**RESOLUCION No. 3226
(23 de Diciembre de 2015)**

**POR LA CUAL SE OTORGA UN PERMISO DE VERTIMIENTO Y SE DICTAN OTRAS
DISPOSICIONES**

Imagen N° 1. Mapa SIG del Recorrido Georreferenciado en el "Condominio Campestre Llanos de Vimianzo Club House", desarrollado por la Oficina de Planeación de la CAM.

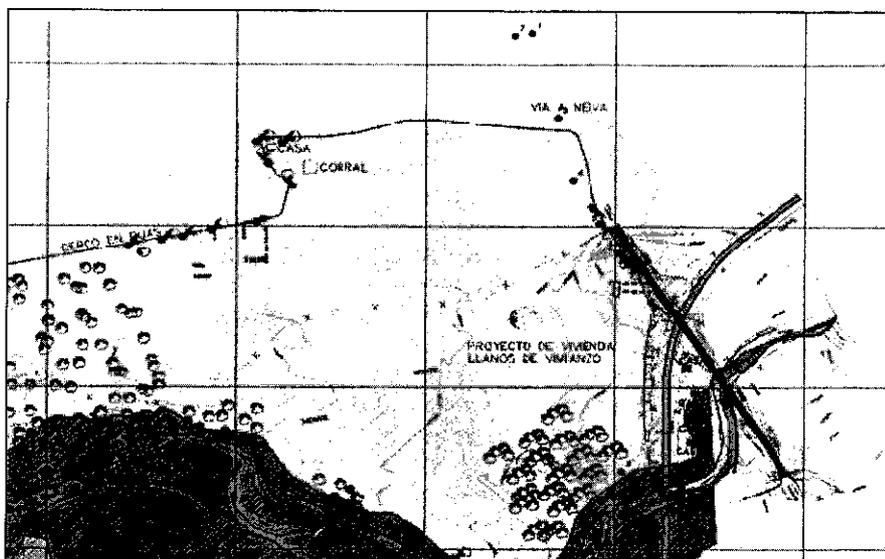
2. Se procedió, a hacer el recorrido en el predio "La Chonta N° 1", ubicando visual y georeferenciadamente, el polígono del área circunscrita del proyecto urbanístico, en concordación, primero con el PBOT vigente del municipio de Palermo, departamento del Huila y segundo, con el concepto técnico emitido por el funcionario profesional especializado e Ingeniero Catastral y Geodesta, señor John Freddy Estupiñán Pulido - funcionario de la Subdirección de Gestión Ambiental de esta Corporación (SGA-CAM) y proyectado el día Viernes 27 de Noviembre de 2015, que establece lo siguiente:

"Conforme al análisis presentado, el proyecto urbanístico "Condominio Campestre Llanos de Vimianzo Club House" es compatible con el uso del suelo y se puede desarrollar en el área correspondiente al suelo suburbano definido en el Acuerdo 014 de 2013 (numeral 4 de los artículos 97 y 101); para lo cual, el municipio debe verificar el cumplimiento de los índices máximos de ocupación, densidades máximas y demás normas ambientales y urbanísticas establecidas en el Plan Básico de Ordenamiento Territorial del municipio de Palermo, adoptado bajo el Acuerdo 014 de 2013 y Decretos Nacionales 097 de 2006, 3600 de 2007 y 1069 de 2009".

Imagen N° 3. Mapa Google Earth acercado, donde se observa la Descarga Georreferenciada del "Condominio Campestre Llanos de Vimianzo Club House", sobre la Quebrada "La Sardinata".

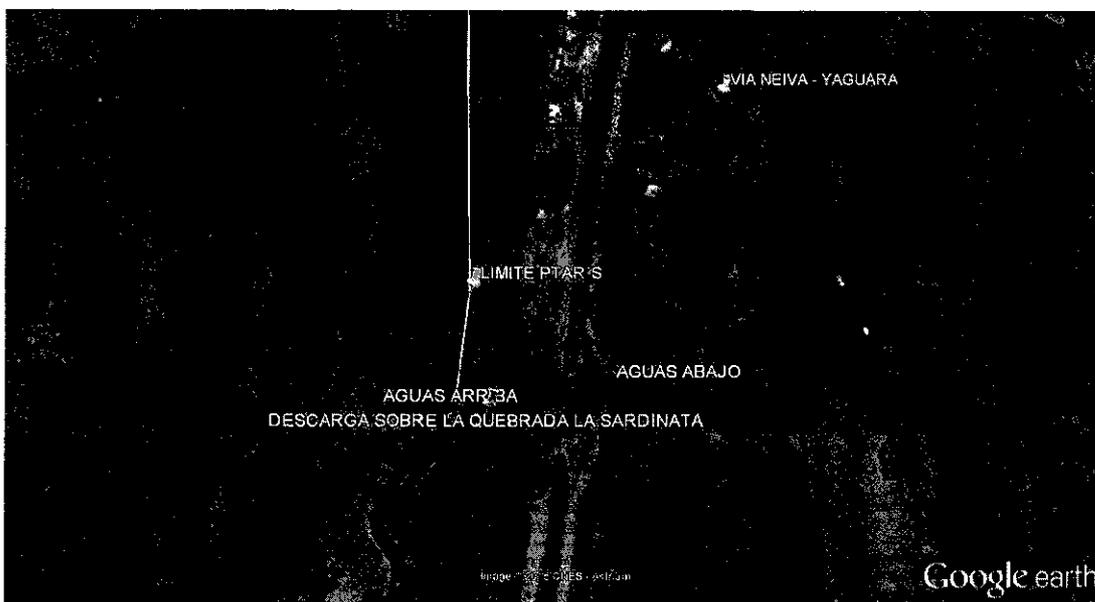
9. Se pudo verificar el Índice de Calidad del Agua o "ICA" de la fuente hídrica receptora, aguas arribas y aguas abajo, a través de un monitoreo integrado y puntual, realizado por el laboratorio acreditado por el IDEAM, denominado Construcsuelos Suministros Ltda. y realizado el día Viernes 27 de Noviembre de 2015; dicha información fue remitida a esta Corporación, para establecer la línea base ambiental actual de la calidad hídrica de la quebrada "La Sardinata" en el tramo, antes y después de donde se proyecta efectuar la descarga de los vertimientos líquidos de tipo domésticos después de hacer su tránsito por las PTARS. Se aclara a lo largo de lo descrito en el presente punto para tener en consideración, que dentro del índice y la proyección (cálculos), está incluida toda la información de la PTAR del proyecto urbanístico "Condominio Campestre Vallegrande Club House", que se ubica, también en el predio "La Chonta N° 1" (las aguas ya tratadas de las tres PTARS confluyen en un solo punto y, posteriormente, en su conjunto son descargadas sobre la quebrada "La Sardinata").
